监理通知单

工程名称：安徽全柴动力股份有限公司 31MW 分布式光伏发电项目 编号：QCGF-ZHJL-A. 0. 7-048

事由：关于铸造厂区铸造车间北坡屋面施工质量事宜

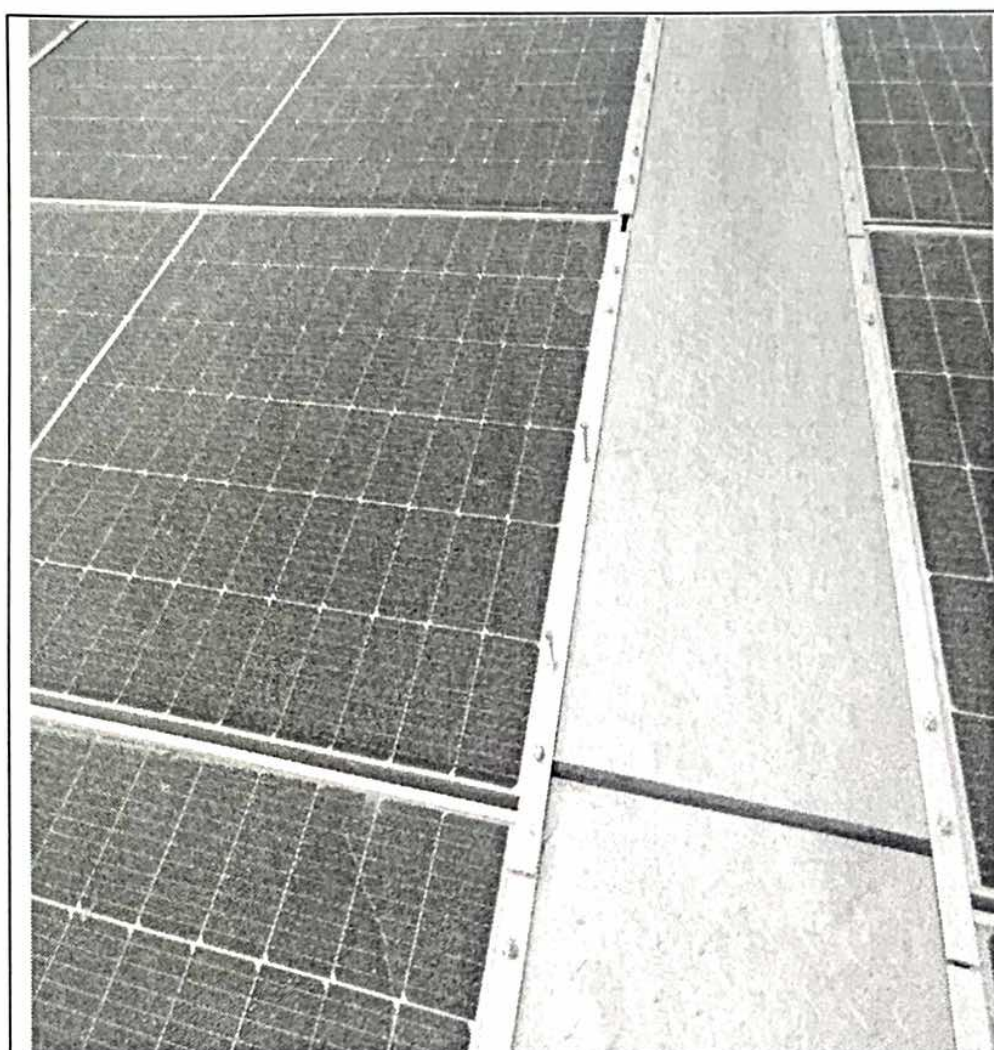
中压板螺丝未紧固

针对上述问题，要求你单位立即按相关要求整改消缺，严格自查，确保工程质量。整改完成自检合格后报监理项目部复查。

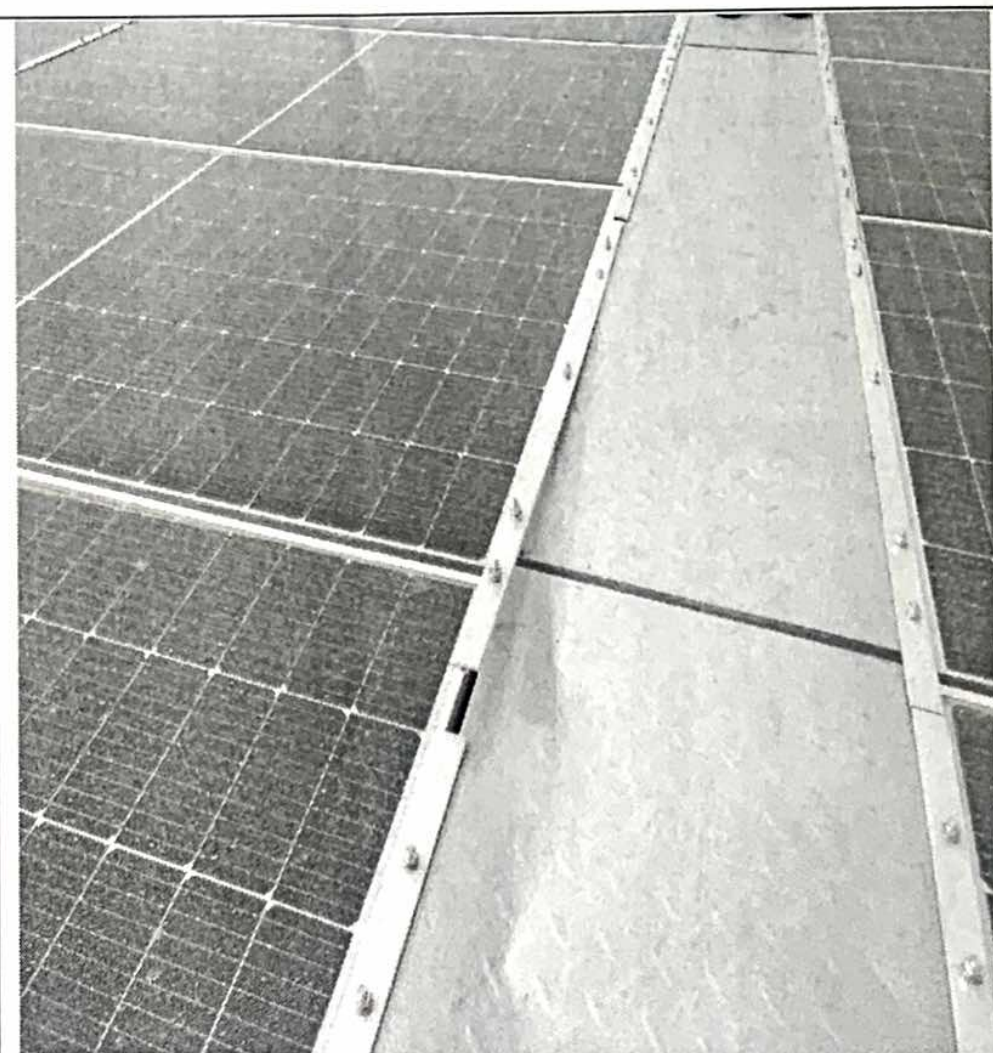
中压板间隙较大

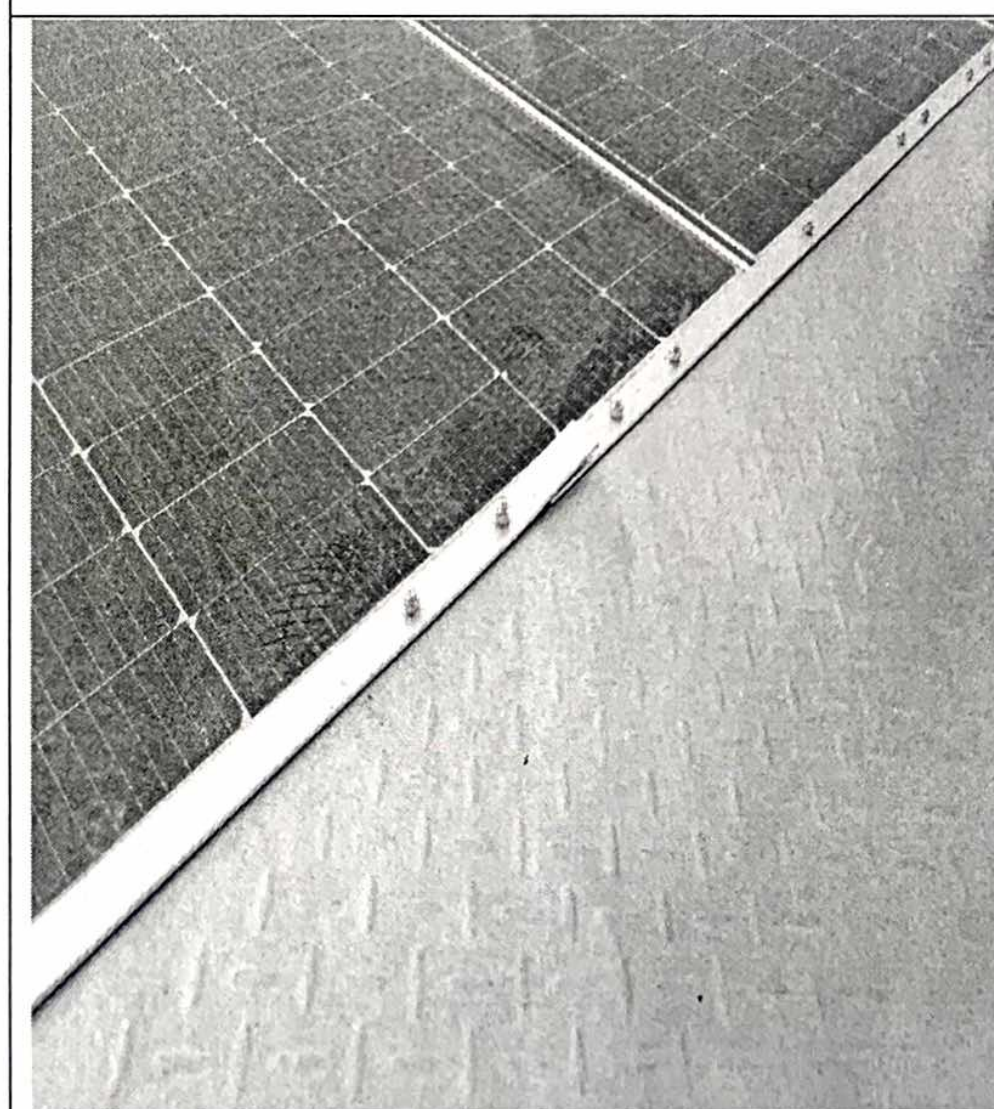
中压板重叠压接

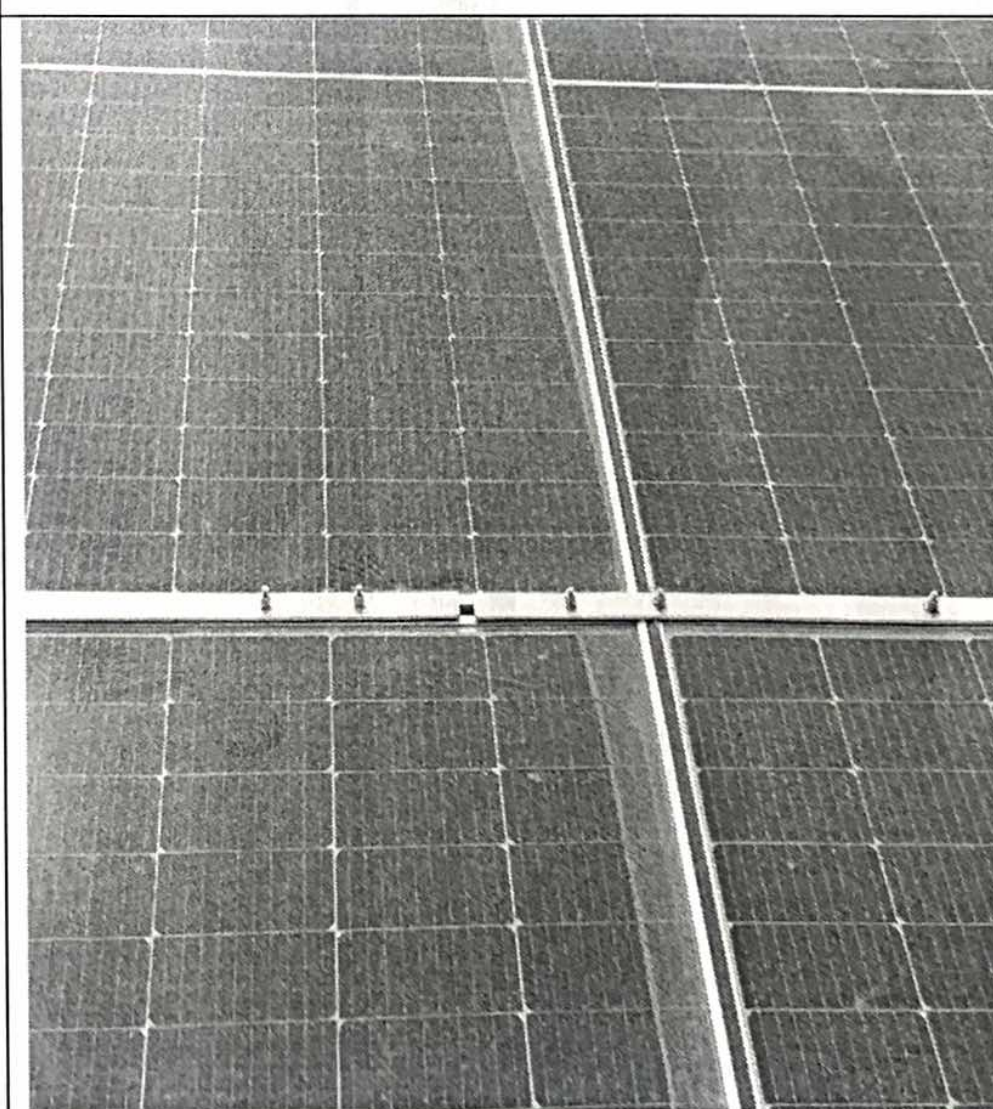
中压板与组件错位

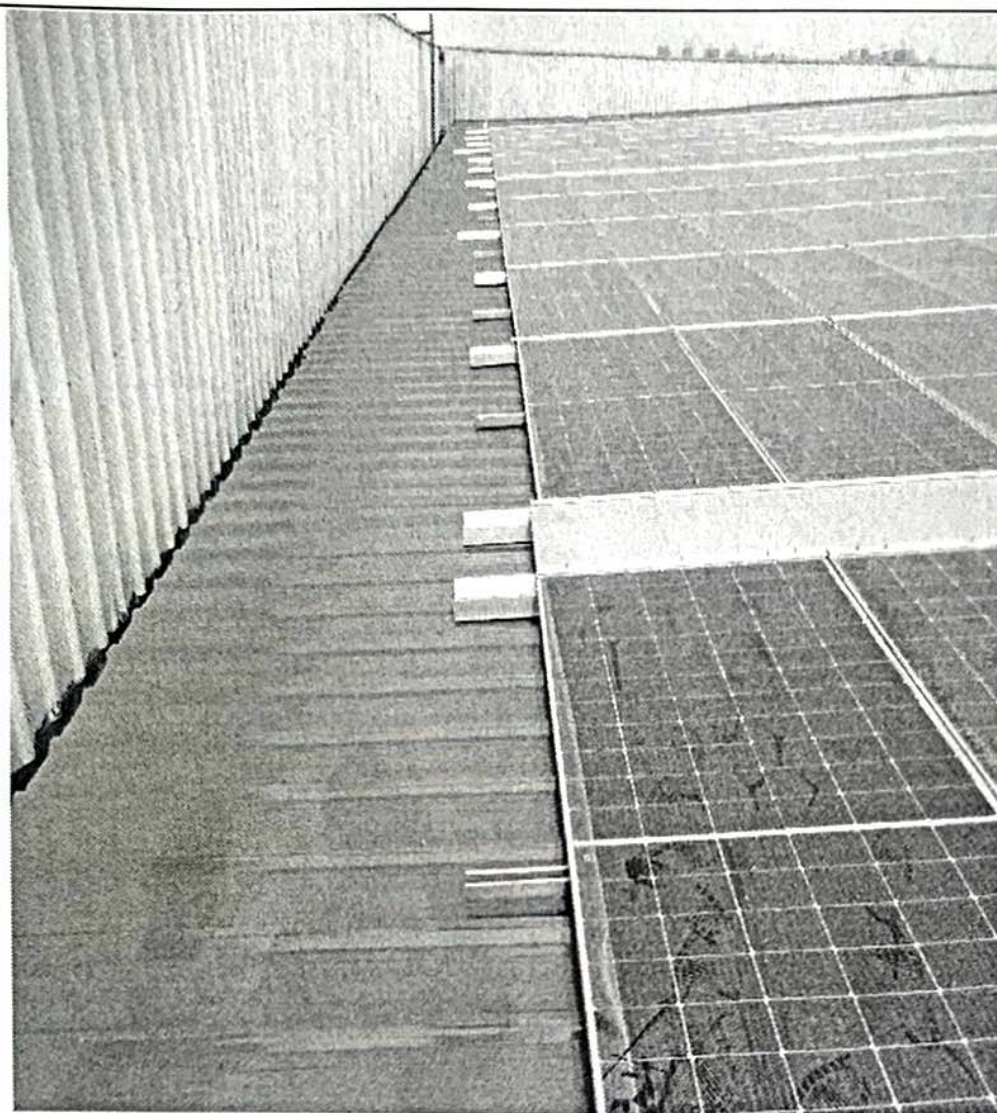
组件边缘不整齐

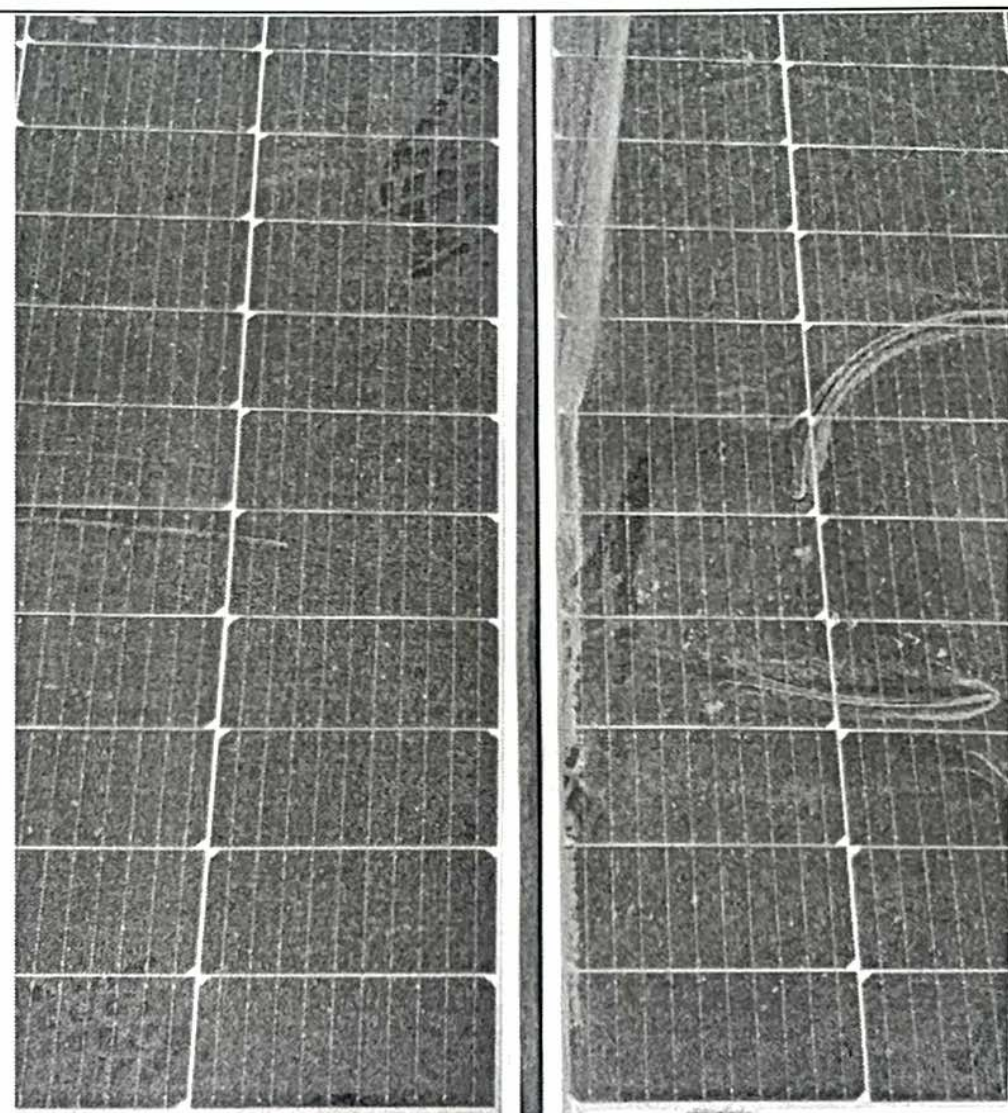
组件间隙较大，防水胶条未压紧

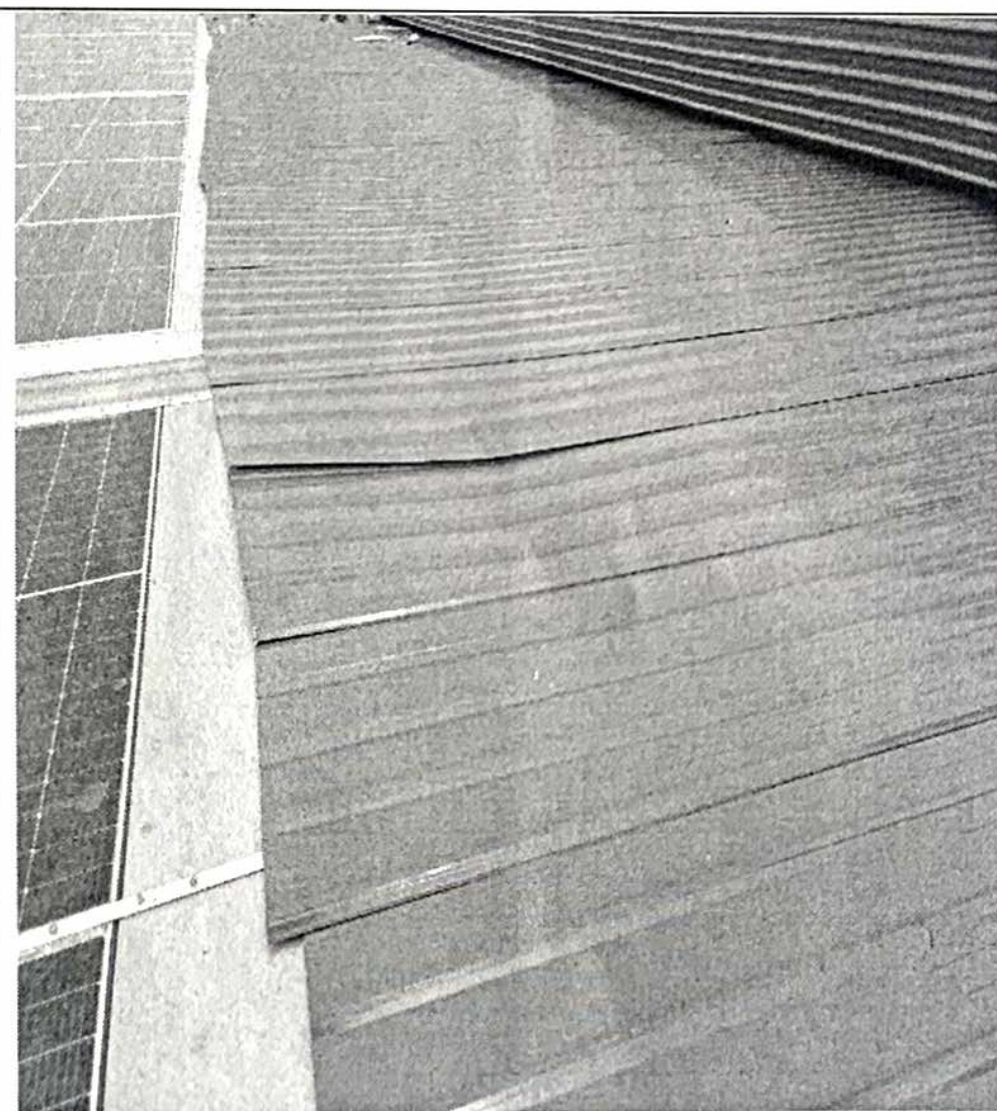
彩钢瓦有凹陷、边缘不整齐

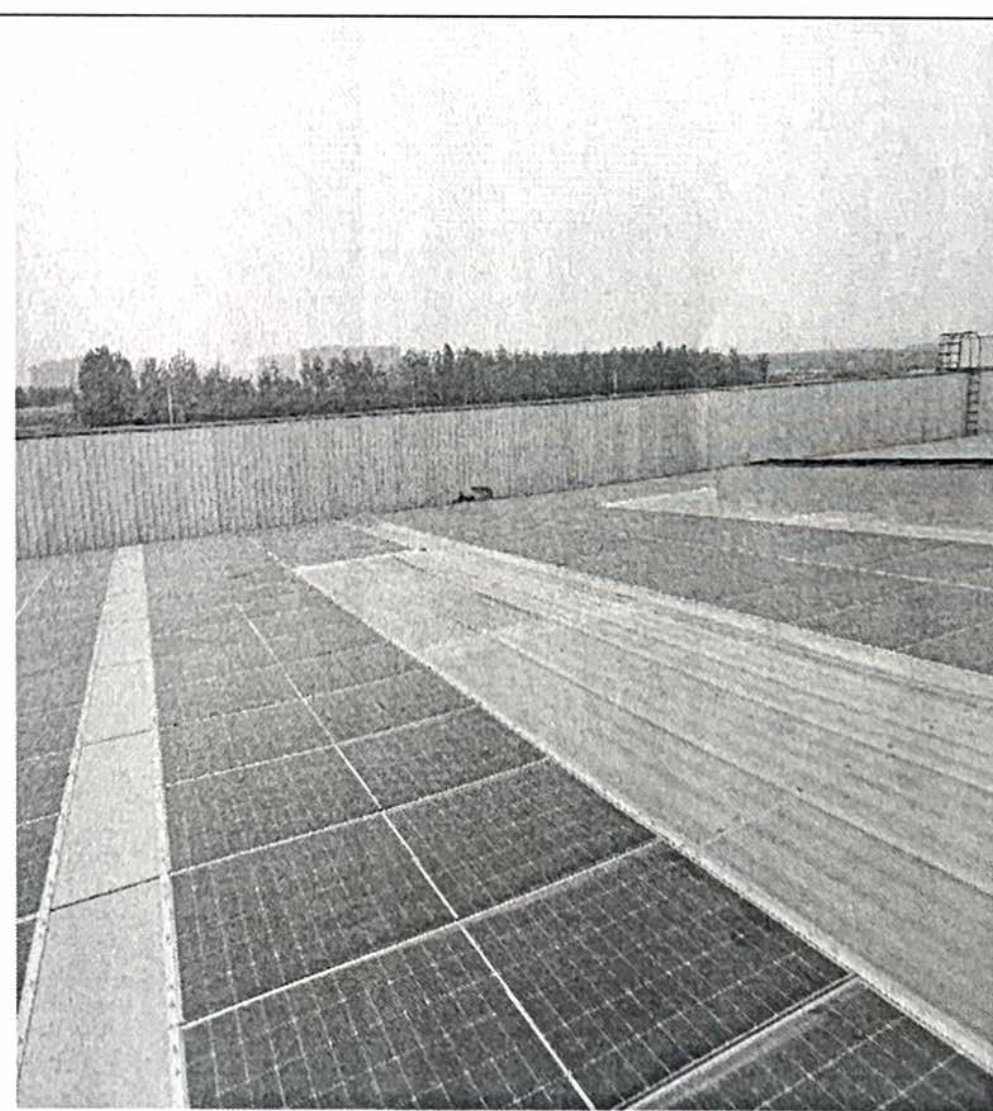
透明瓦有凹陷

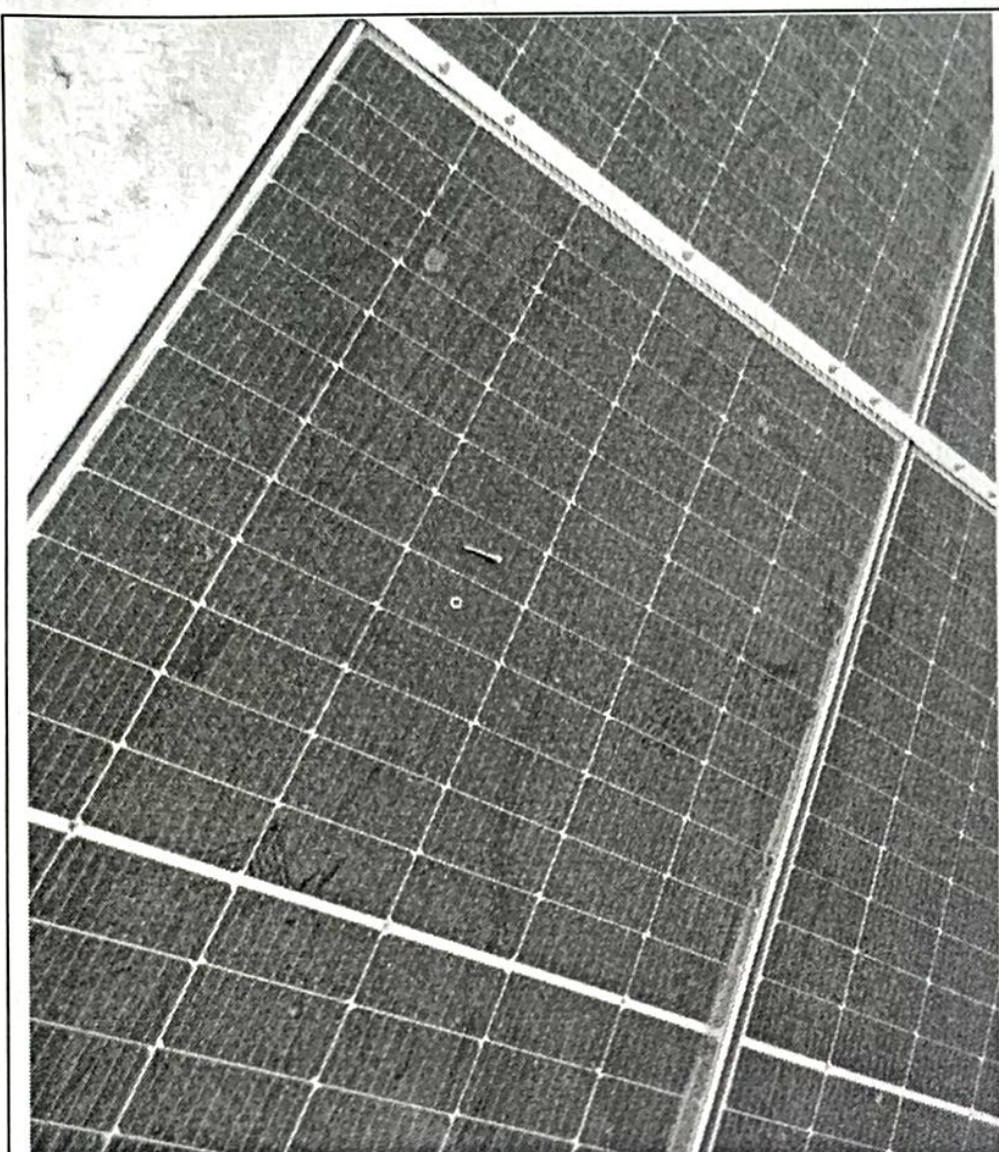
组件上放有螺丝等杂物
